Autorité environnementale

AVIS DE L'AUTORITÉ ENVIRONNEMENTALE

relatif au projet de parc éolien de Biterne Sud, communes de Broons et d'Yvignac-La-Tour (22)
– dossier de demande d'autorisation unique déposé le 21 avril 2016 et complété le 20 mars 2017 –

Carte 3 : Le plan général d'implantation des éoliennes

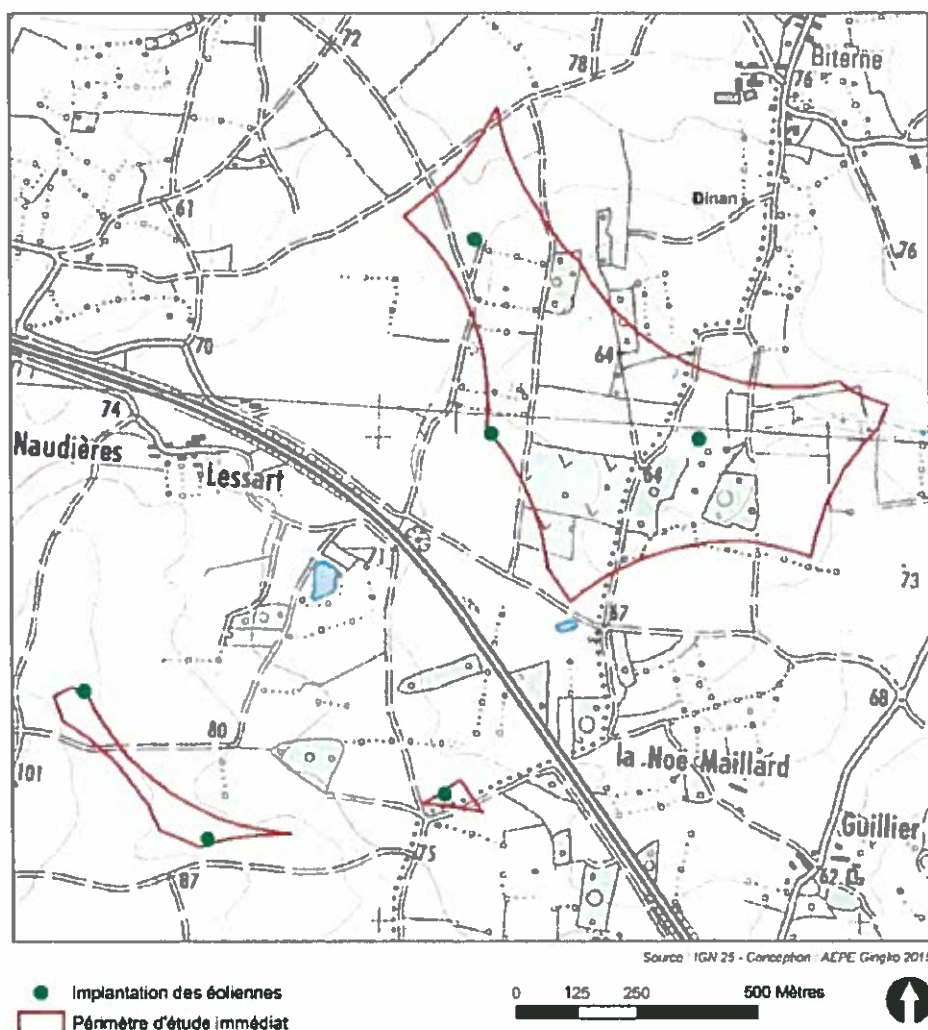
Le raccordement du parc et de son réseau électrique interne au poste-source permettant la distribution de l'énergie produite n'est pas présenté.

L'Ae recommande de préciser le tracé du raccordement du projet au poste-source afin de permettre son évaluation environnementale.
